COMUNE DI COMIGNAGO

VARIANTE STRUTTURALE 2008

PIANO REGOLATORE GENERALE COMUNALE

Recepimento delle Osservazioni della Regione Piemonte di cui al Parere trasmesso con nota n. pr. 30904/DB0817 PPU del 24.9.12

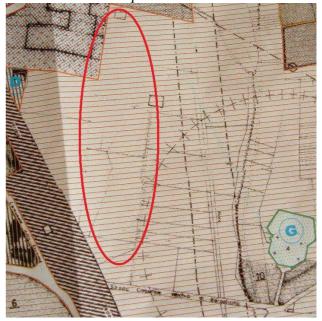
6-previsioni insediative con problematiche acustiche (accostamenti critici) ad es.: lotti o aree residenziali 2-6-52.
